Osservazioni sui progetti di tutela della fascia costiera della Provincia di Ragusa

A cura del "COMITATO INTERCIRCOLI DI LEGAMBIENTE DELLA PROVINCIA DI RAGUSA" (Circoli di Ragusa e Ispica)

Planimetria del progetto con disposizione delle scogliere a bassa sommergenza.

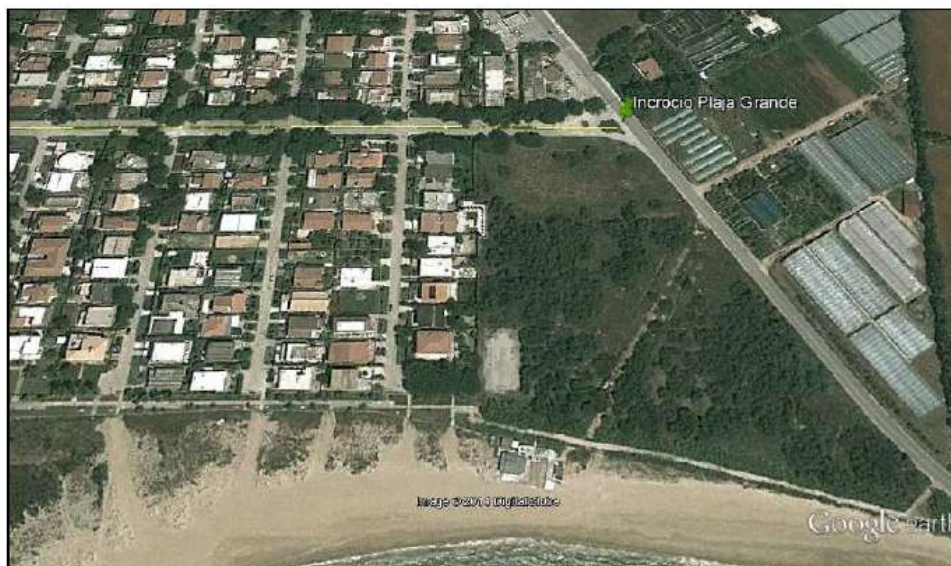
Il progetto in questione prevede principalmente la realizzazione di ben 23 scogliere debolmente sommerse, della lunghezza di 65 metri ciascuna, disposte su due file sui fondali antistanti la spiaggia di Playa Grande e della riserva Macchia Foresta del Fiume Irminio (SIC ITA 080001), in pieno sito SIC ITA 080010 Fondali Foce del Fiume Irminio.

Pur avendo “nobili motivazioni”, Il progetto parte da una serie di presupposti che, a nostro parere, sono alquanto opinabili. Si ha come la “netta sensazione” di una “eccessiva

Oltre ai notevoli danni all’ecosistema del sito SIC ITA 080010 **“fondali foce del fiume Irminio”**, la realizzazione di queste opere risulta alquanto inutile, in quanto è ben noto a tutti i residenti che la spiaggia di Plaja Grande più che problemi di erosione presenta

Riteniamo che qualsiasi persona dotata di un minimo di sensibilità ambientale possa considerare insensato un intervento simile e che i cittadini iblei non vogliano affatto fregiarsi del titolo di avere il sito **SIC più antropizzato d’Europa**.

Immagine google dove viene visualizzata l'area oggetto di intervento (linea rossa) e il porto di Scoglitti.

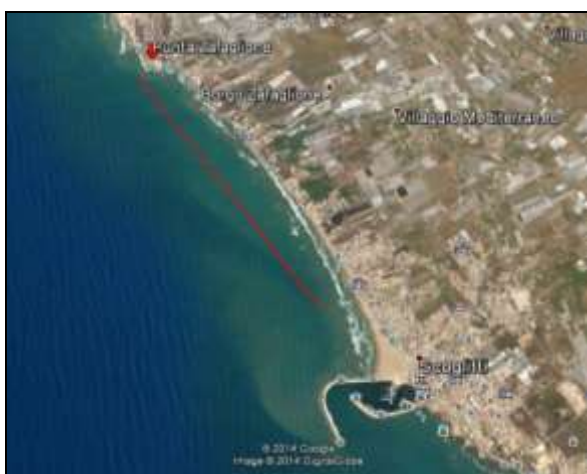
Come al solito, i progettisti esagerano oltremodo sui rischi di erosione che ha subito questo tratto di litorale. Nella realtà, a parer nostro, non si evidenziano problematiche di rischi o pericolo per la popolazione e il piccolo crollo avvenuto nella via Riviera Lanterna (non è una strada provinciale - ndr), come ampiamente detto, può essere tranquillamente risolto con puntuali interventi localizzati aventi sicuramente un impatto e soprattutto un costo indubbiamente minore.

Malgrado tra gli obiettivi previsti dai Progettisti sia quello del “recupero ambientale della costa” con la “ricostruzione della spiaggia originaria”, è **doveroso ricordare** che il litorale tra zona Punta Zafaglione-Punta Bianca è stato sempre povero di sedimenti. Non è mai esistita una spiaggia ampia. La spiaggia è sempre stata poco profonda e molto spesso intervallata dalla presenza di rocce e pavimenti rocciosi. In questa zona i sedimenti “transitano” rapidamente senza fermarsi fino ad accumularsi nella zona sopraflutto del porto di Scoglitti.

Sostanzialmente, il porto di Scoglitti costituisce un limite assoluto impermeabile nelle due direzioni: il molo nord, molto esteso, che nel tempo ha formato un'ampia zona di sedimenti sopraflutto dovuta alle prevalenti correnti ponentali; l'entrata del porto, aperta a SW, che, in presenza di correnti levantine (aventi comunque una frequenza minore rispetto alle correnti ponentali – ndr), costituisce una trappola per i sedimenti provenienti da sud e sud-ovest. Tuttoggi, quest'ultima circostanza ha cagionato problemi di insabbiamento della struttura portuale.

Quanto detto appare estremamente evidente nella sottostante sequenza cronologica relativa alle foto aeree della zona (tratto da uno studio del Prof Anfuso – ndr).

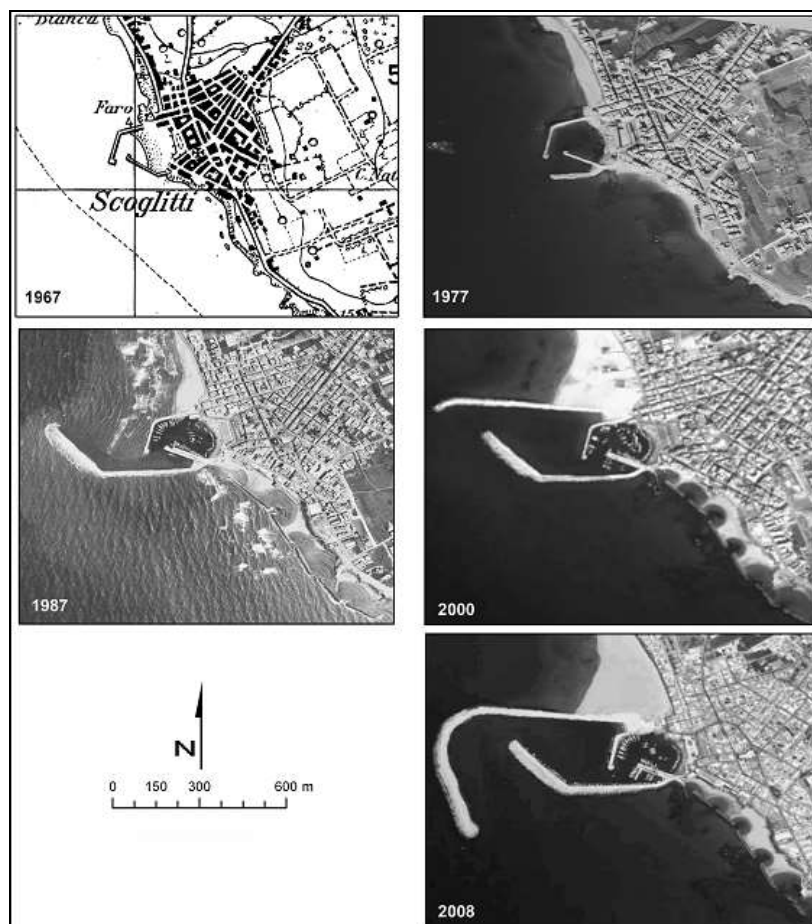
Considerando la dinamica della zona (moto ondoso) e l'orientazione della costa in questione, abbiamo che il trasporto prevalente va da nord-ovest a sud-est fino a fermarsi nella zona sopraflutto del porto; inoltre, questa struttura costituendo, come detto, un limite di permeabilità assoluto, impedisce a quella parte di sedimenti, percentualmente minore, veicolata dalle correnti levantine di tornare indietro.

Quindi, se non ci fosse stato il porto, il tratto P. Zafaglione- Scoglitti sarebbe stato alimentato naturalmente mantenendo comunque, per i motivi anzidetti, le sue caratteristiche di spiaggia poco profonda.

Con la realizzazione del progetto si creerà pertanto una spiaggia "**artificiale**" in un tratto di litorale che non ha mai avuto spiaggia, o meglio ha avuto una "**spiaggia molto piccola**".

Appare evidente che i pennelli in progetto, se verranno realizzati, non faranno altro che impoverire la zona sopraflutto di Scoglitti in quanto i sedimenti verranno intercettati dai pennelli prima e non arriveranno più nella zona che si impoverirà progressivamente.
